PROGETTO DELL'IMPIANTO SOLARE FOTOVOLTAICO CON INTEGRAZIONE AGRICOLA E DELLE RELATIVE OPERE DI CONNESSIONE DA REALIZZARE NEL COMUNE DI FOGGIA (FG) IN CONTRADA TORRE DI LAMA AL FG. N. 7 PP. N. 101, 239, 447, 449, 451 E FG. N. 9 PP. N. 79, 195, 196, 222, 224, 225, 226, 227, 690, 691, DI POTENZA PARI A 19.359,00 kWp DENOMINATO "TORRE DI LAMA"

CONTRODEDUZIONI AL PARERE DEL MINISTERO DELLA TRANSIZIONE ECOLOGICA COMMISSIONE TECNICA PNRR-PNIEC n.4134 del 21.06.2022

| livello prog. | Codice Istanza | N.Elaborato | DATA       | SCALA |
|---------------|----------------|-------------|------------|-------|
| PD            | 4WZGYD6        | P31         | 07.07.2022 |       |

*Figura 14 - elaborazione Indice di Pressione Cumulativa criterio 2 (considerando i progetti in valutazione)*

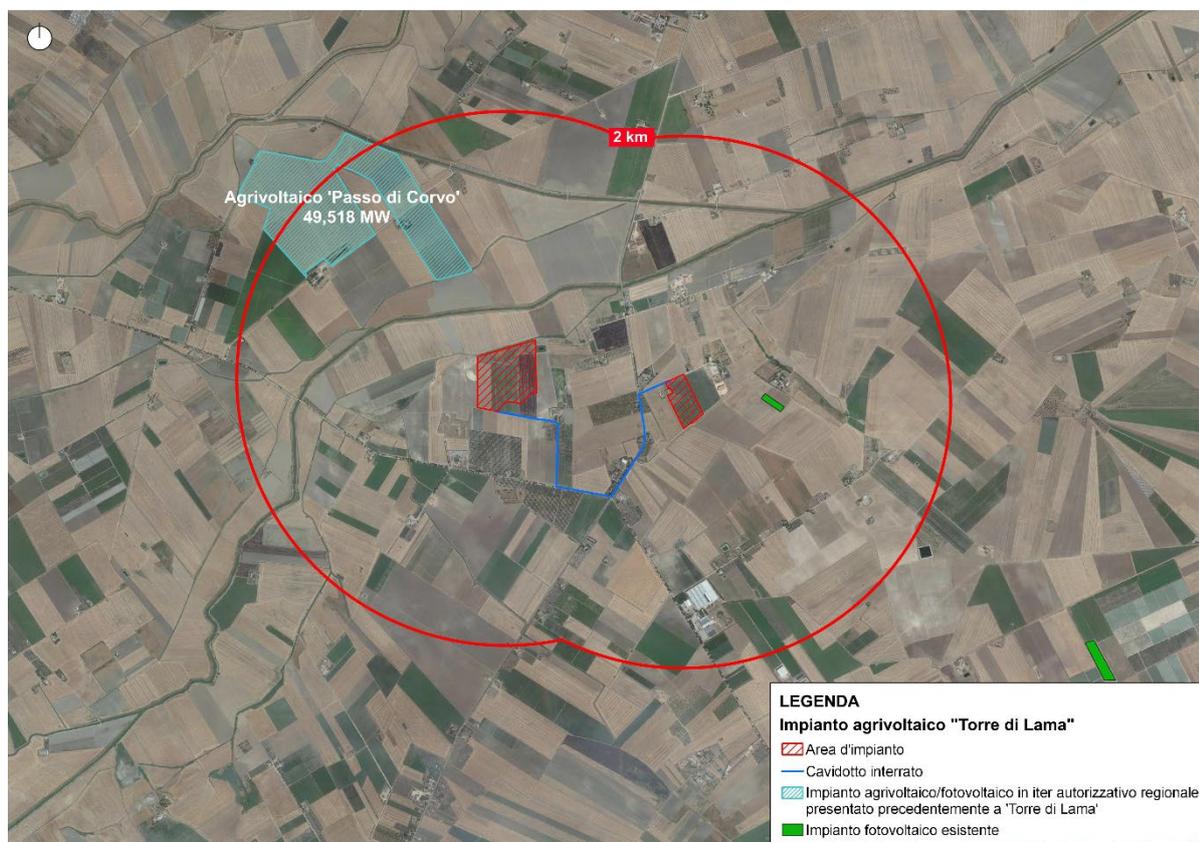
1. In riferimento alla valutazione compiuta dal proponente circa gli impatti cumulativi e le interferenze del progetto di cui trattasi con altri impianti FER esistenti e/o in corso di valutazione presso le Autorità preposte, si chiede di indicare i riferimenti dell'impianto in valutazione sotto evidenziato citato dell'elaborato 4WZGYD6\_E20 (cfr. p.21), verificando al contempo l'esistenza di ulteriori impianti realizzati o in corso di autorizzazione nel territorio circostante considerato che, da una prima analisi della scrivente, risulterebbe essere prossimo agli impianti identificati con ID VIP\_4975 e ID VIP\_5160;

In merito a quanto richiesto per il progetto dell'impianto in valutazione segnalato nell'elaborato 4WZGYD6\_E20, si riportano i seguenti dati, tratti dalle relative relazioni di progetto e dal sito dello Sportello Telematico Unificato della Provincia di Foggia:

- Committente: BAS ITALY OTTAVA SRL
- Impianto agrofotovoltaico denominato “Passo di Corvo”, in agro di Foggia, in località Posta d’Ischia
- Potenza di picco pari a 49,518 MW e nominale pari a 42,70 MW

- Estensione: 88,4 ettari complessivi, di cui 76,4 ettari occupati dall'impianto fotovoltaico e la restante parte interessata da un progetto di agricoltura biologica.
- Presentato il 15/02/2021 allo sportello unico della provincia di Foggia con iter di valutazione di impatto ambientale (VIA), ad oggi in esecuzione.
- Codice identificativo: 2021/00199/VIA

*Stralcio Carta dei Vincoli da PPTR aggiornato alla DGR 1801/2021*

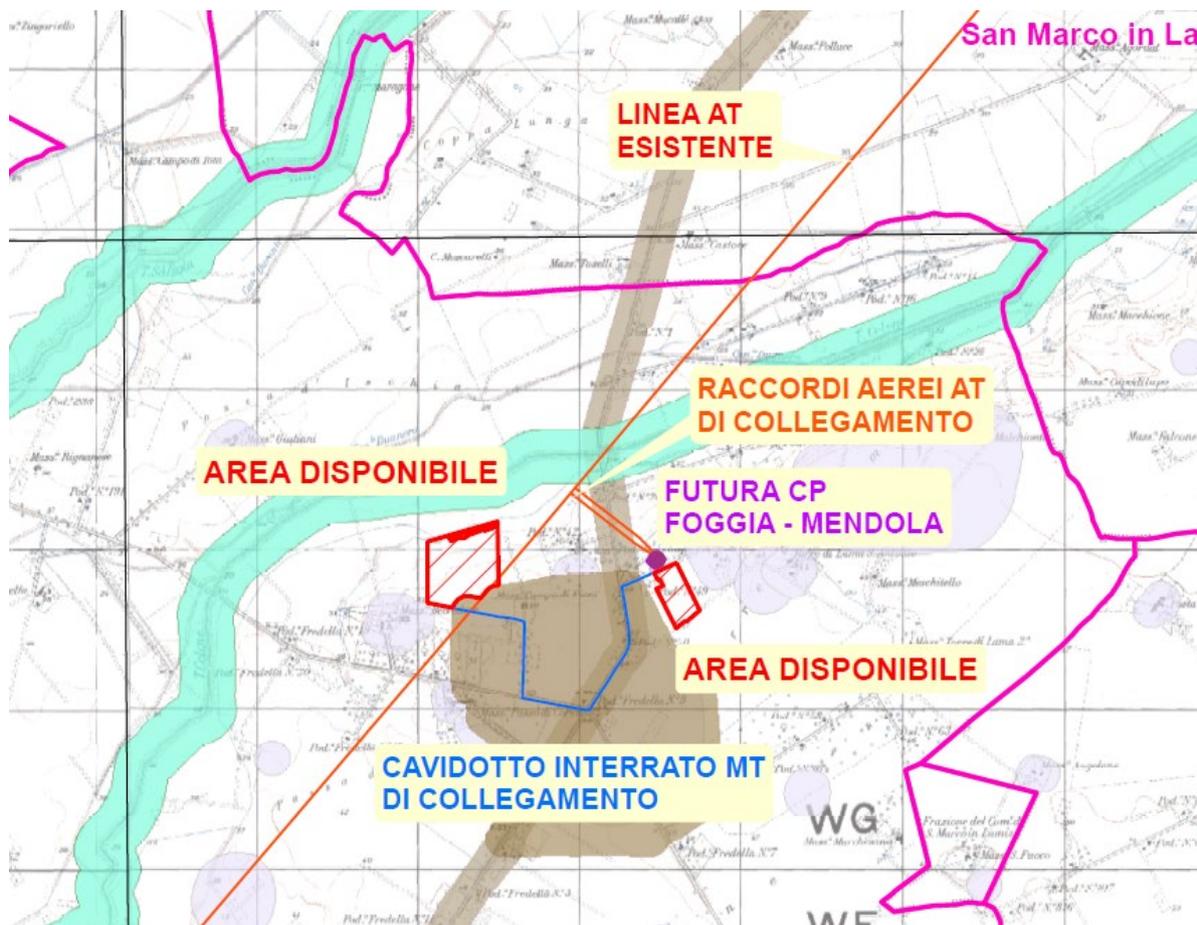
3. Considerato che l'area di intervento proposta interessa un territorio caratterizzato da un sistema insediativo rurale la cui trama si rifà al periodo della riforma agraria costituito da masserie e poste collegate tra di loro dalla rete storica dei tratturi ed è prossima alle aree archeologiche di Passo di Corvo e di Arpi, si chiede di valutare alternative localizzative del progetto di cui trattasi;

Dall'analisi delle possibili localizzazioni alternative è emerso che molte aree dell'intorno ricadono all'interno di zone ad alto valore naturalistico e o paesaggistico, vincolate dal PPTR e definite aree non idonee all'installazione di impianti FER (come si può evincere dalle immagini seguenti).

*Particolare tipologico di posa cavi MT utente in trincea su strada interpederale*

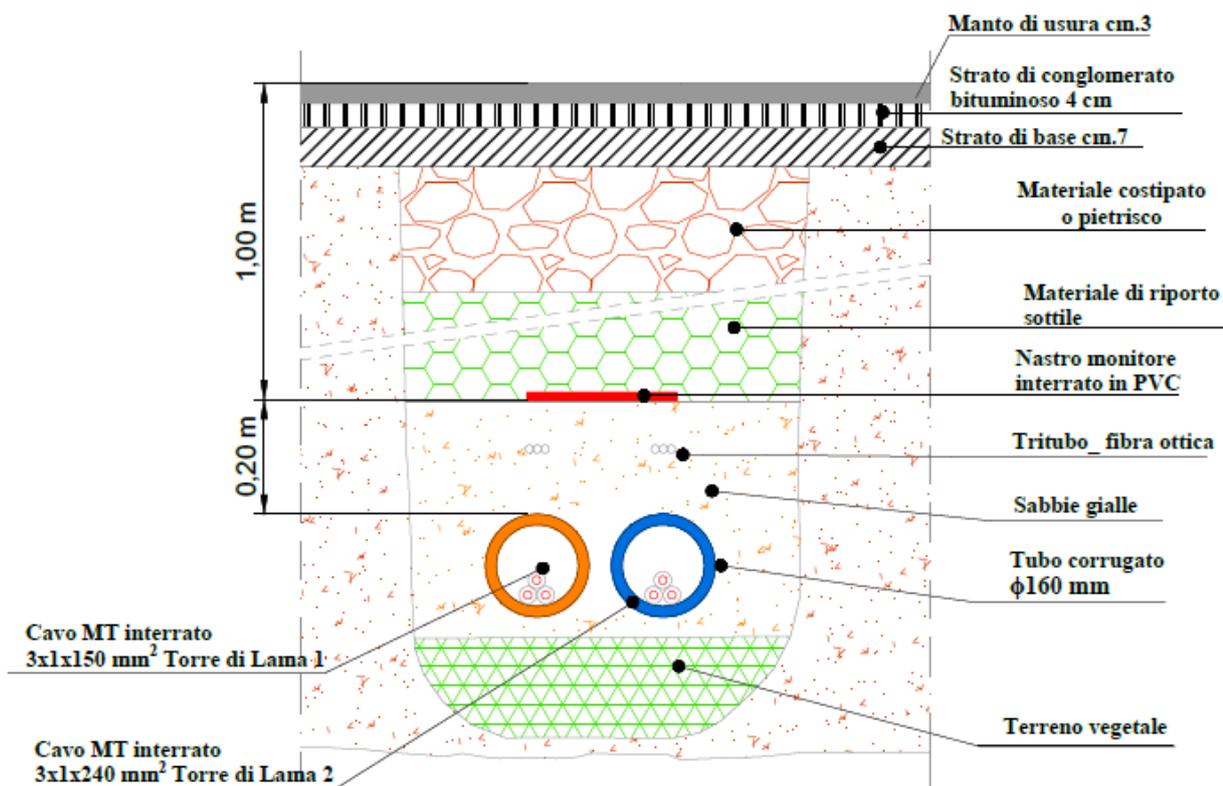
4. Considerato che il cavidotto di progetto interferisce direttamente con il Tratturello Foggia-Cicalante e con l'area archeologica Passo di Corvo, si chiede di integrare gli elaborati progettuali con elementi di dettaglio (a titolo esemplificativo e non esaustivo, sezioni) in cui si renda evidenza delle tecniche progettuali adottate per l'attraversamento del cavidotto che garantiscano la tutela delle componenti culturali e paesaggistiche interferite;

Si allegano di seguito i particolari costruttivi rappresentati le modalità di posa dei cavidotti interrati, le stratificazioni e il ripristino dello stato di fatto:

Come descritto nelle relazioni tecniche del progetto (**4WZGYD6\_A6.1 - Relazione Tecnica Generale - Torre di Lama 1** e **4WZGYD6\_A6.2 - Relazione Tecnica Generale - Torre di Lama 2**), il cavidotto verrà realizzato con una larghezza della trincea di circa 80 cm ed una profondità minima 120 cm. (In corrispondenza di eventuali interferenze la profondità sarà realizzata secondo le specifiche imposte). In fondo allo scavo verrà realizzato un letto di sabbia fine e terreno vegetale su cui saranno posizionati i cavi, a loro volta ricoperti da un ulteriore strato di sabbia. I lavori di ripristino, saranno poi eseguiti come da indicazioni specifiche contenute nello strumento autorizzativo, che verrà rilasciato dall'Ente proprietario della strada. Lungo tutto il percorso, per la segnalazione dei cavidotti, sarà posizionato un nastro segnaletico così come previsto dalle norme di sicurezza. Per maggiori approfondimenti si richiama l'elaborato grafico **4WZGYD6\_D15.2 - Tipici di posa cavi MT Torre di lama 1 e Torre di lama 2**, compreso nel set di elaborati presentato in fase di attivazione dell'iter.
